აჭარის ავტონომიური რესპუბლიკის ფინანსთა და ეკონომიკის სამინისტროს საქვეუწყებო
დაწესებულება - საავტომობილო გზებისა დეპარტამენტის ტექნიკური საბჭოს

სხდომის ოქმი №29

27 ივნისი 2019 წელი

შპს „ზიმო-7“-სათვის ქედის მუნიციპალიტეტში ს/გზა „წონიარისი-ვარჯანისი“ კმ0+000-კმ1+650
მონაკვეთზე ასფალტობეტონის საფარის მოწყობის სამუშაოებზე გაუთვალისწინებული სამუშაოების
თანხების გამოყენებისა და შესაბამისად, მხოლოდ ამ სამუშაოების შესრულების ვადის განსაზღვრის
თაობაზე.

გაბრიელის საყრდენი და კორტაშვილი კედლები შოთაშვილი საგუბრონი გოცულაშვილი შაველი N5*

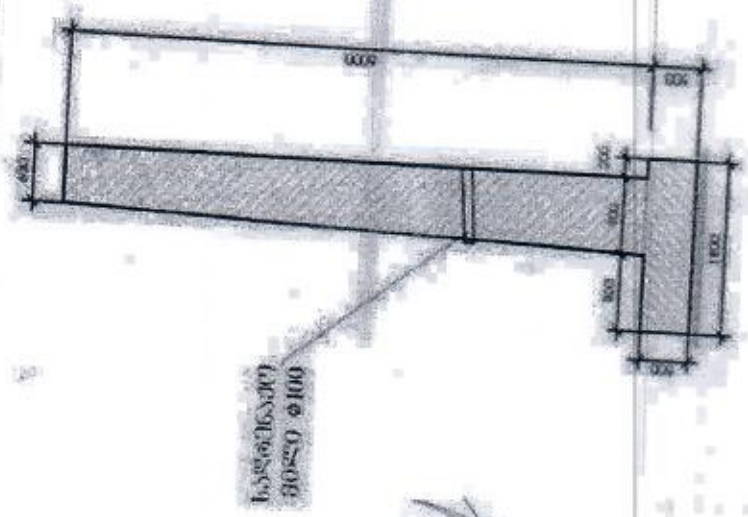
გამომდინარე აქედან, გთხოვთ განიხილოთ აღნიშნული საკითხი და თანხმობის შემთხვევაში წარმოგვიდგინოთ პკ5+96-პკ6+01 მონაკვეთზე რკინა/ბეტონის ქვედა საყრდენი კედლის (l=5მ, H=6მ) მოწყობის ხარჯთაღრიცხვა, შესაბამისი სამუშაოთა მოცულობების უწყისითა და ნახაზით, ხელშეკრულებით გათვალისწინებული გაუთვალისწინებელი სამუშაოების თანხების გამოყენებით.

2019 წლის 21 ივნისის №1527 წერილის პასუხად გაცნობებთ, რომ თანახმა ვართ
2019 წლის 28 იანვარს დეპარტამენტთან გაფორმებული №23 ხელშეკრულების
შესაბამისად ქედის მუნიციპალიტეტში ს/გზა "წონიარისი - ვარჯანისი"
კმ0+000+კმ1+650 მონაკვეთზე გაუთვალისწინებული სამუშაოების თანხის ნაწილით
დამატებით შევასრულოთ პკ5+96-პკ6+01 მონაკვეთზე რკინა/ბეტონის ქვედა საყრდენი
კედლის (L=5მ, H=6მ) მოწყობის სამუშაოები. ასევე გზის შევიწროვებულ მონაკვეთზე
პკ5+40-პკ5+82 მონაკვეთში რკინაბეტონის კოშკები საჭიროებს ღიბის ცხადებით
გადახურვას სიგრძით 42 გ.მ.

თქვენს 2019 წლის 26 ივნისის №1565 წერილის პასუხად გაცნობებთ, რომ
შპს „გზაპროექტი“ თანახმაა განხორციელდეს ცვლილება ქედის
მუნიციპალიტეტში სააგტომობილო გზა „წონიარისი-ვარჯანისი“-ს კმ0+000-კმ1+650
ასფალტობეტონის საფარის მოწყობის სამუშაოებზე წარმოდგენილი
კორექტირებული უწყისების და ნახაზების მიხედვით.
